SOPRINTENDENZA SPECIALE PER IL PIANO NAZIONALE
DI RIPRESA E RESILIENZA

[ID_VIP: 8106] **PROVINCIA DI SASSARI (comuni di Porto Torres e Sassari) - Progetto dell'Impianto agro-fotovoltaico "PORTO TORRES 1" da 59.276,55 kWp (40.000 Kw in immissione) e relative opere connesse ed infrastrutturali indispensabili – PROGETTO DEFINITIVO.**
Procedura riferita al Decreto legislativo n. 152 del 2006 – VIA (art. 23 - PNIEC)
Proponente: HWF S.r.l.
Parere tecnico istruttorio della Soprintendenza speciale per il PNRR.

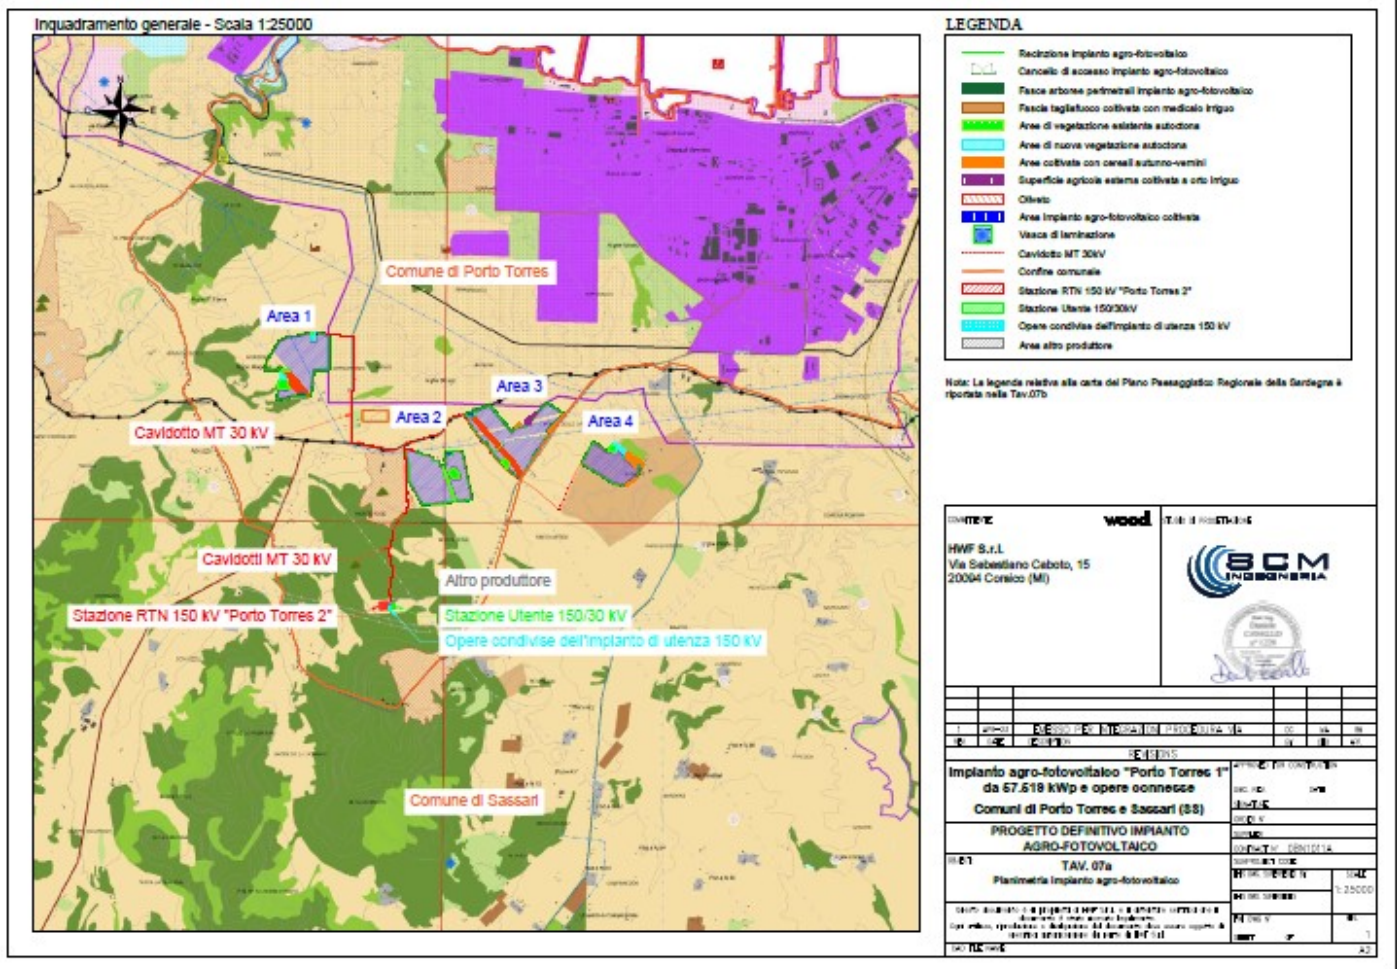
CONSIDERATO che l'Area 1 dell'impianto industriale di cui trattasi si colloca all'interno del bene paesaggistico tipizzato ed individuato quale "Fascia costiera", oggetto delle prescrizioni di tutela di cui all'art. 20 delle relative Norme Tecniche di Attuazione quale oggetto di non edificazione per le aree naturali ancora conservatisi anche con riferimento ad un impianto FER (v. contributo istruttorio della Direzione Generale della pianificazione urbanistica territoriale e della vigilanza edilizia – Servizio tutela del paesaggio Sardegna settentrionale Nord-Ovest, con nota prot. n. 48560 del 29/09/2022, il quale rileva che: "... Per quanto attiene alla conformità dell'intervento con le disposizioni delle Norme tecniche di attuazione del PPR, si evidenzia che il bene paesaggistico "Fascia Costiera" deve sottostare alla disciplina dettata dall'art. 20, N.T.A. del P.P.R. che al comma 1, lett. a), espressamente prevede in via generalizzata, senza alcuna distinzione legata alla distanza dalla linea di costa: "Nelle aree inedificate è precluso qualunque intervento di trasformazione, ad eccezione di quelli previsti dall'art. 12 e dal successivo comma 2". A tal proposito si osserva che le opere legate alla realizzazione di un impianto fotovoltaico non risultano menzionate tra quelle ammissibili, né ai sensi dell'art. 20, comma 2, né ai sensi dell'art. 12 delle medesime N.T.A. In particolare non pare che la realizzazione di un impianto fotovoltaico in agro della tipologia di quello proposto, ritenuto dalla stessa Proponente assimilabile alla tipologia degli "impianti facenti parte del ciclo dell'energia elettrica (centrali, stazioni e linee elettriche)" di cui all'art. 102, N.T.A. del P.P.R. (cfr. Relazione paesaggistica, pgg. 35-36), possa essere inquadrata tra gli "interventi direttamente funzionali alle attività agro-silvo-pastorali" di cui alla lettera c) del suddetto articolo. Difatti la realizzazione dello stesso non è finalizzata in via diretta a servire attività agricole nei

suddetti terreni ma, per contro, risulta rivolta in via principale alla produzione di energia elettrica destinata a essere immessa nella rete elettrica nazionale; invero l'attività agricola, da avviare ex novo secondo il piano colturale predisposto dalla Proponente, per come descritta negli elaborati progettuali, costituirebbe un'attività collaterale e separata da quella dell'impianto in questione. Peraltro sussistono perplessità circa la possibilità di ritenere che un impianto fotovoltaico destinato a permanere sui terreni in questione per almeno un quarto di secolo (25/30 anni è la vita utile di impianti di questo genere, non alteri in maniera permanente lo stato dei luoghi, come richiesto dall'art. 12, comma 1, lett. c), citato ..."; ma, anche, Regione Autonoma della Sardegna – Servizio tutela del paesaggio Sardegna settentrionale Nord-Ovest nota prot. n. 28219 del 09/06/2023), tanto da costituire il nuovo impianto industriale una alterazione del sistema dei con visivi verso la pianura e dell'interferenza che si genererebbe dalla visione della distesa di pannelli fotovoltaici rispetto al paesaggio naturale agricolo esistente e raffigurato dal Proponente nei propri fotoinserti di seguito riprodotti:

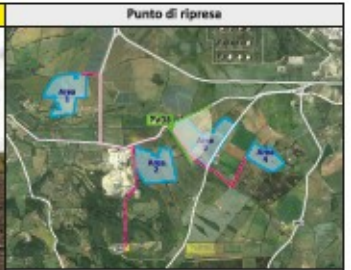
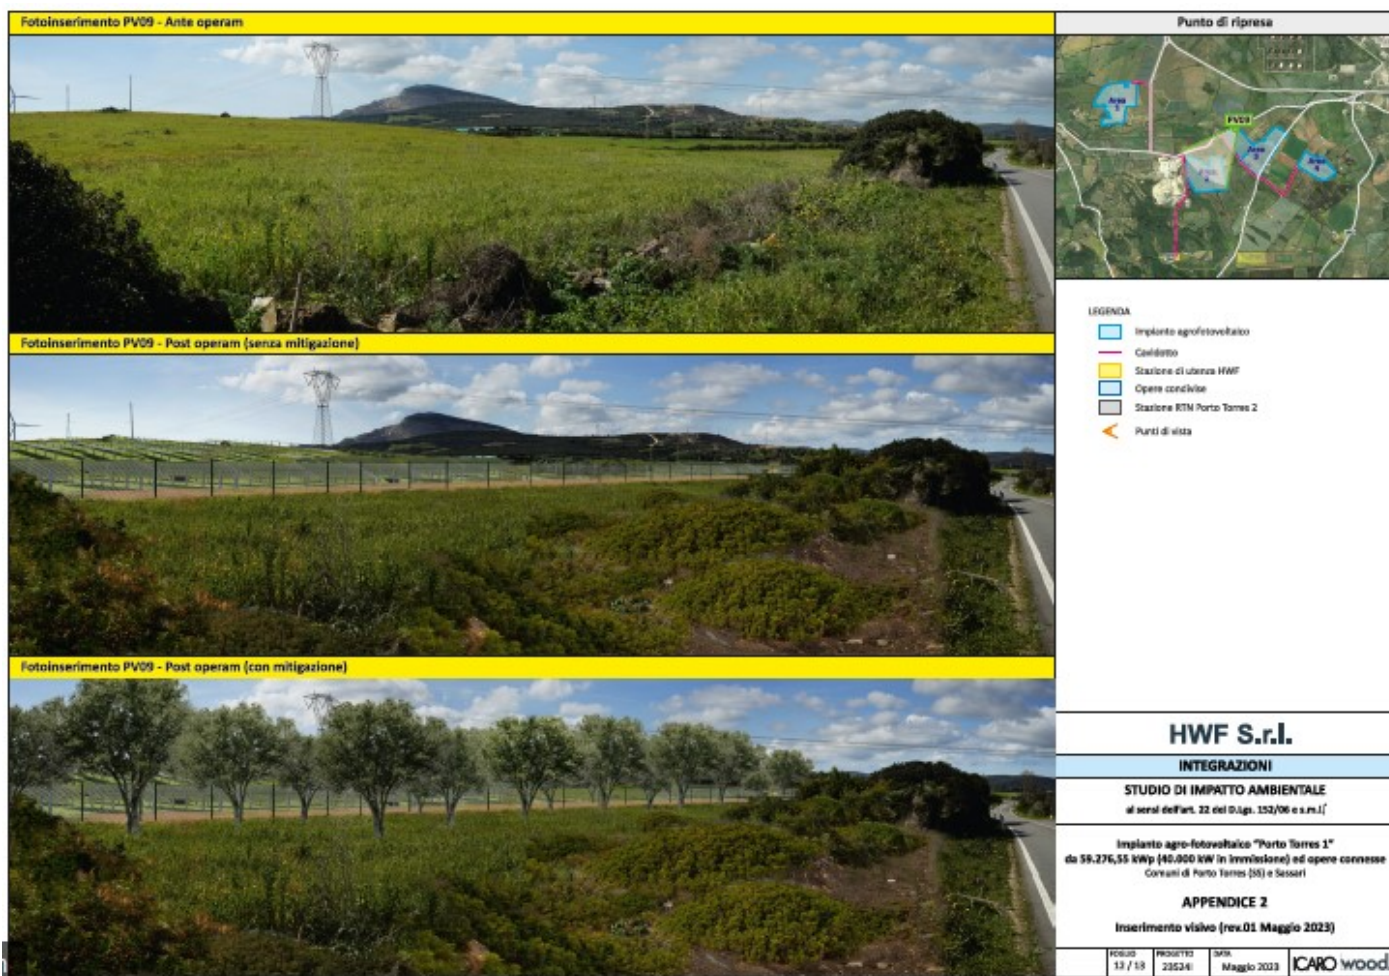
(da SIA – Appendice 2 – Inserimento visivo (rev.01 Maggio 2023), elaborato integrativo n. All-IV.1-App.2, punti di ripresa PV06, PV08 e PV09, con raffigurato lo stato dei luoghi come non sostanzialmente interessati da opere non attinenti a pratiche agricole, per questo ricadendo in zonizzazione urbanistica del Comune di Sassari e del Comune di Porto Torres quali zone E-agricole, oggetto di tutela delle previsioni e prescrizioni del Piano paesaggistico regionale – dall’insediamento dell’impianto industriale di cui trattasi e dal quale emerge chiaramente la capacità delle strutture industriali previste di deframmentare la visione unitaria del paesaggio agricolo esistente, sostituendone le componenti individuate dal Piano paesaggistico regionale con elementi industriali incongrui)

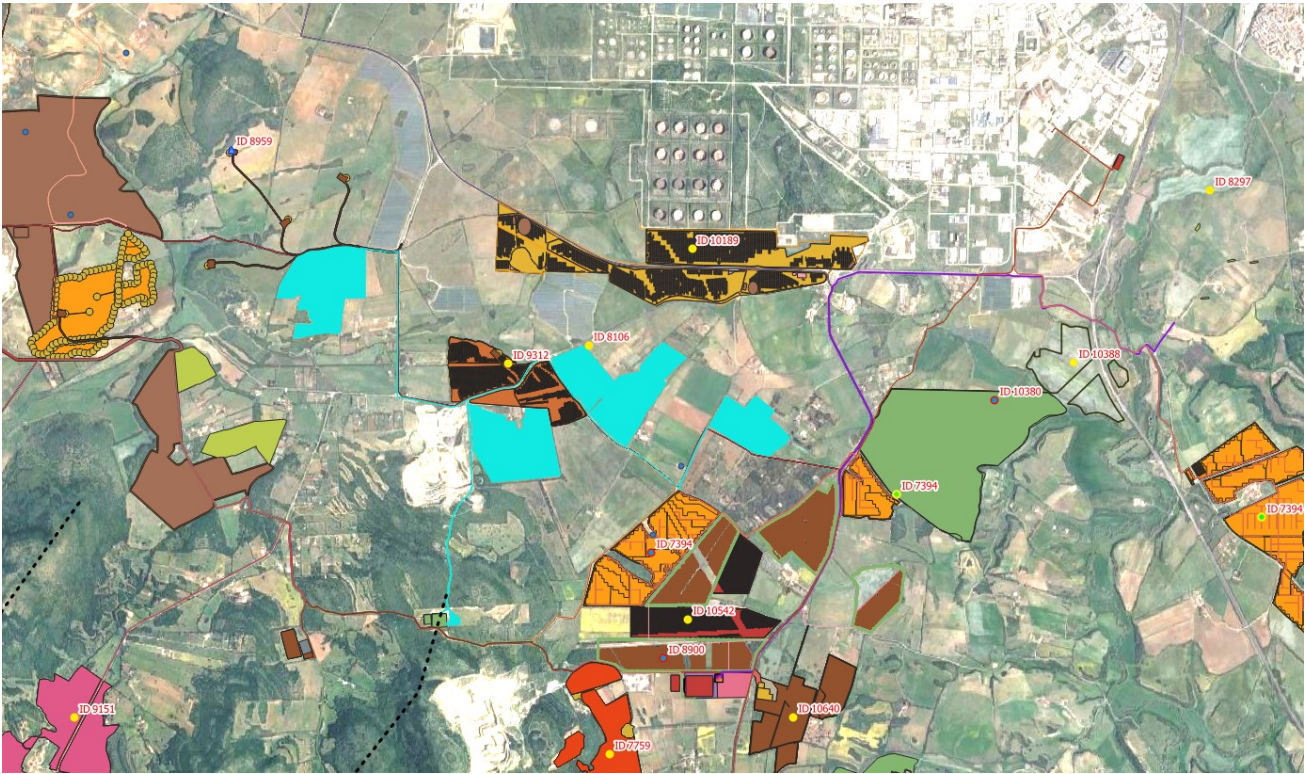
CONSIDERATO che, al fine di programmare una corretta distribuzione degli impianti da fonti di energia rinnovabile nel territorio in esame al fine di evitare una relativa saturazione, si ritiene comunque opportuno evidenziare che il progetto di cui trattasi è prossimo a diversi impianti da fonti energetiche rinnovabili (FER) già esistenti, ma soprattutto in valutazione statale di seguito illustrati nell’immagine sottostante (con evidenziato nelle sottostanti immagine, con campi in CELESTE – ID_VIP 8106, il progetto in esame e gli altri con il corrispondente codice ID-VIP della procedura di VIA di competenza statale attribuito dal Ministero dell’ambiente e della sicurezza energetica), avendo presente quanto espresso dalla Soprintendenza Archeologia, belle arti e paesaggio territorialmente competente con il parere endoprocedimentale del 02/04/2024 (Allegato n. 3): “... B.2.1.b. *Indicazione degli interventi collaterali a quello in esame già programmati ed autorizzati per la stessa area, ovvero in itinere: Si rileva che, nel corso degli ultimi mesi, sono pervenute numerose istanze relative alla realizzazione nel contesto di riferimento di centrali fotovoltaiche ed eoliche di grandi dimensioni, attualmente in corso di istruttoria di V.I.A. ai sensi dell’art. 23 del D. Lgs. 152/2006, presso il M.A.S.E., o sottoposte a Procedimento per il rilascio del Provvedimento Ambientale Unico Regionale (P.A.U.R.), ai sensi della L.R. n. 2/2021 e della Delib. G. R. n. 11/75 del 2021. Alcune di queste, di seguito elencate, risultano limitrofe rispetto all’impianto agrivoltaico in progetto: ID VIP 9312, ID VIP 7394, ID VIP 10189, ID VIP 8959, ID VIP 7759, ID VIP 10380, ID VIP 10542, ID VIP 10640, ID VIP 10388”):*

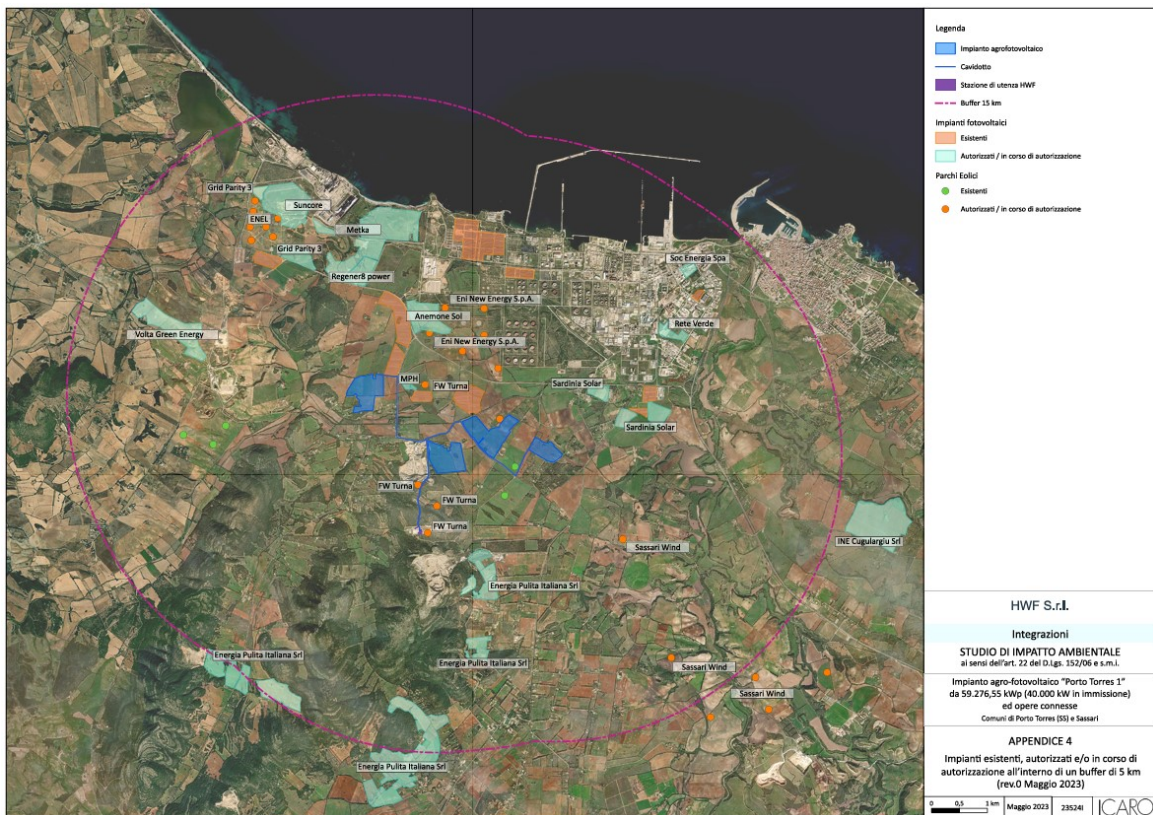
(da documento integrativo *Appendice 4 – Impianti esistenti, autorizzati e/ in corso di autorizzazione all'interno di un buffer di 5 km (rev.0 Maggio 2023)*, da cui si comprende come il Proponente non abbia analizzato tutti gli effettivi impatti cumulativi che si genererebbero dalla volontà di realizzare tutti gli impianti FER proposti)

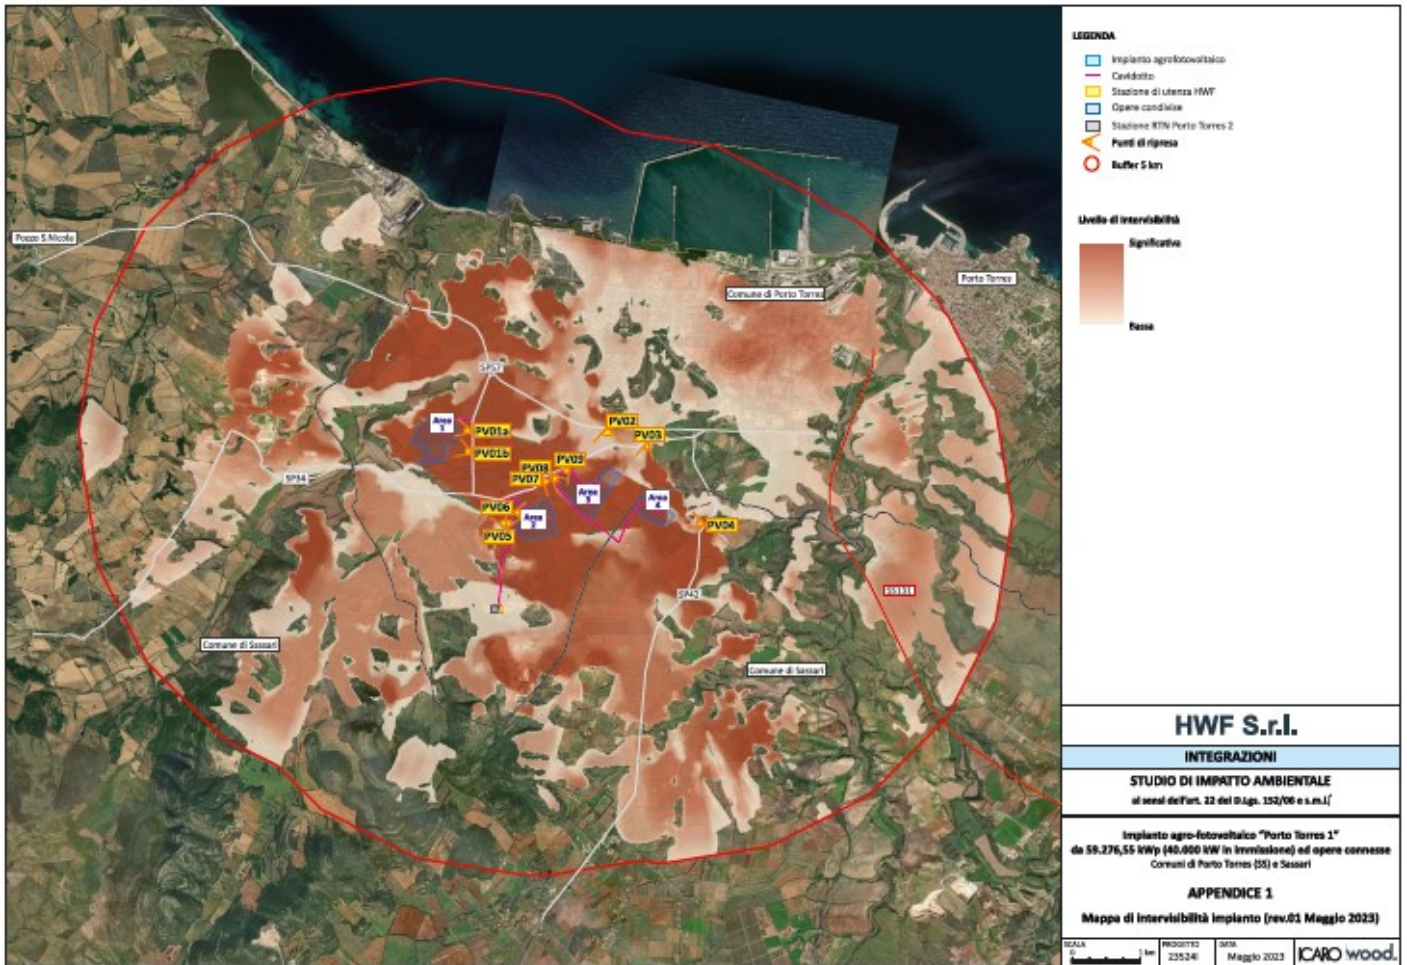
RITENUTO che sia in atto la trasformazione sostanziale del paesaggio agricolo esistente anche nel territorio dei comuni di Sassari e Porto Torres e, in particolare, nell’areale di progetto ove si collocano anche una serie di beni archeologici. Constatato che le numerose istanze presentate per la realizzazione di estesi impianti FER nel medesimo territorio comporta una vera e propria conversione del territorio, che da uso esclusivo agricolo, sta subendo una trasformazione industriale con una diffusa presenza di impianti fotovoltaici, agrofotovoltaici ed eolici per i quali è in corso l’iter di VIA ed autorizzativo, tanto da configurarsi la possibilità di una loro realizzazione senza soluzione di continuità. Si prospetta, pertanto, uno scenario che nel giro di pochi anni determinerà in primo luogo un impatto ambientale derivante dal sostanziale consumo di suolo, non escludendo anche una marginalizzazione della

produzione agricola rispetto a quella energetica, anche alla luce dell'incertezza dei soggetti agricoli che se ne dovrebbero assumere l'onere di conduzione per tutta la vita utile del progetto industriale proposto. L'impatto cumulativo del progetto in esame rispetto ad altre iniziative industriali di pari tipologia non è adeguatamente e, quindi, totalmente svolta dal Proponente (v. le valutazioni ed immagini di seguito riportate in merito al numero di impianti esistenti ed in fase di valutazione VIA di competenza statale, anche sulla base di quanto effettivamente considerato dal Proponente) e, pertanto, non coglie che il contesto di giacenza dei predetti beni archeologici, ma in particolare tutto il relativo paesaggio agrario – oggetto di previsioni e prescrizioni di tutela da parte del Piano paesaggistico regionale – subirebbe una sostanziale sostituzione con impianti di tipo industriale quali quello di cui trattasi (v. le immagini sopra riprodotte sullo stato dei luoghi agricoli e le trasformazioni operate dalle strutture industriali previste, comprese le necessarie mitigazioni vegetazionali proposte, che a loro volta costituiscono una ulteriore occupazione di suolo agricolo, oltre quelle per la prevenzione incendi):

(da documento integrativo *Risposta alla richiesta di integrazioni formulate dalla Commissione Tecnica Specialistica PNRR-PNIEC, dal MiC e dalla Regione Sardegna*, paragrafo 2.8 risposta n.° 3.2, figg. 3 e 4, p. 32)

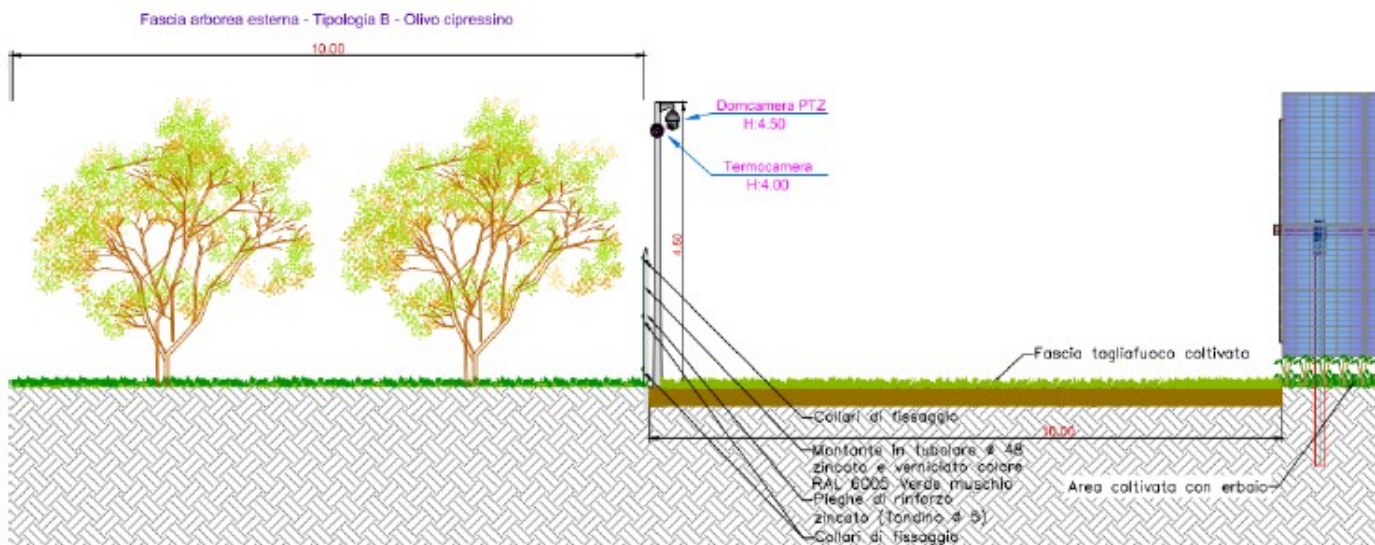
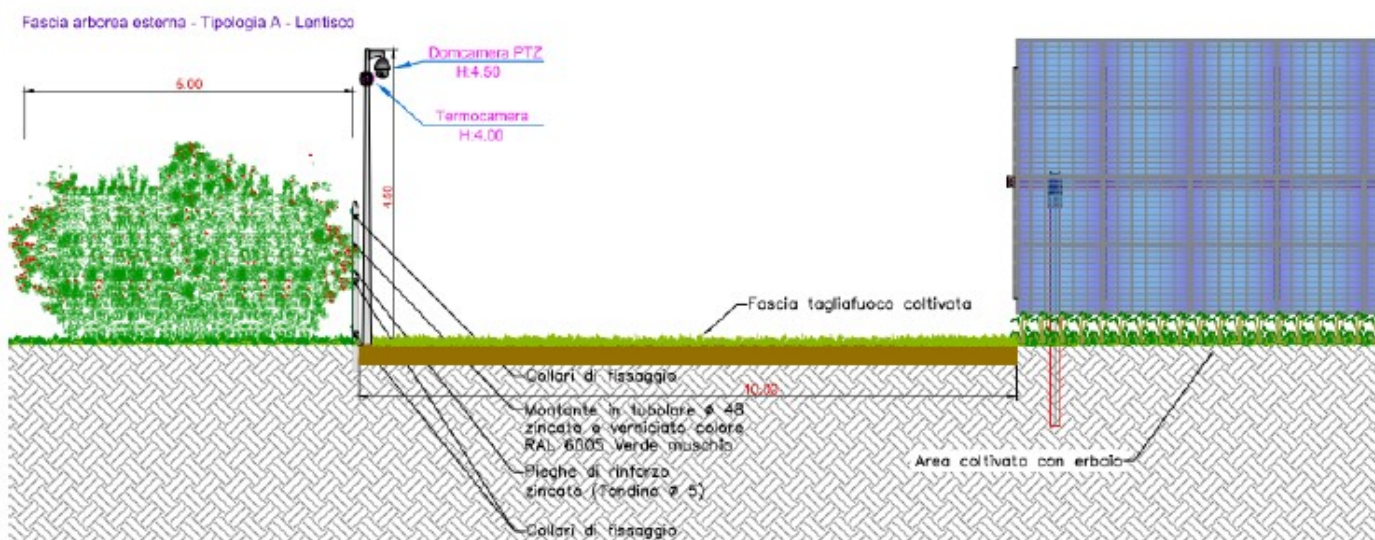
CONSIDERATO che le opere indicate come necessarie per la prevenzione antincendio delle aree agricole dal Servizio Territoriale Ispettorato Ripartimentale e del CFVA di Sassari della Regione Autonoma della Sardegna, con il contributo istruttorio nota prot. n. 53539 del 28/09/2023, comporterebbero l'ulteriore sottrazione di suolo alle attività agricole primarie identificate nello strumento urbanistico comunale vigente, costituendosi le richieste fasce parafuoco come un ulteriore impatto negativo per la tutela e conservazione delle medesime aree nel loro attuale stato agricolo ed oggetto delle previsioni e prescrizioni di tutela del Piano paesaggistico regionale (v. osservazioni del 07/10/2023 della Regione Autonoma della Sardegna sopra citate: "... 2.4 in relazione alle misure di prevenzione del rischio incendi, in un'area caratterizzata da forte vulnerabilità, come dimostrano i numerosi eventi degli ultimi anni, si dovrà tenere conto, anche in merito al posizionamento di siepi perimetrali e filari alberati, delle indicazioni fornite dal Servizio Ispettorato Ripartimentale e del C.F.V.A. di Sassari che con nota prot. n. 53539 del 28.09.2022 (prot. D.G.A. n. 24607 di pari data) «al fine di proteggere l'impianto da incendi di vegetazione e per prevenire pericoli di incendio boschivo provocabili dallo stesso campo fotovoltaico, si ritiene necessario realizzare delle fasce parafuoco di larghezza pari a 10 m lungo il perimetro dell'area interessata dall'impianto, in analogia a quanto previsto dalle Prescrizioni Regionali AIB per fabbricati rurali e depositi di materiale infiammabile» ...", per questo dovendosi rimandare all'art. 18, comma 2, dell'Allegato alla Delib.G.R. n. 17/53 del 04/05/2023, recante *Prescrizioni di contrasto alle azioni determinanti, anche solo potenzialmente, l'innescio di incendi boschivi ai sensi dell'art. 3, comma 3, della Legge 21 novembre 2000, n. 353 e ss.mm.ii. e della legge regionale n. 8 del 27 aprile 2016*, ove si afferma per i richiamati depositi di materiale infiammabile che le stesse fasce devono essere "libere da qualsiasi materiale infiammabile o combustibile", quindi inerte da tale punto di vista, come invece non sembrano paragonabili le fasce

coltivate previste dal Proponente – v. figg. 3 e 4 del paragrafo 2.8 risposta n.° 3.2 del documento integrativo *Risposta alla richiesta di integrazioni formulate dalla Commissione Tecnica Specialistica PNRR-PNIEC, dal MiC e dalla Regione Sardegna*, p. 32):
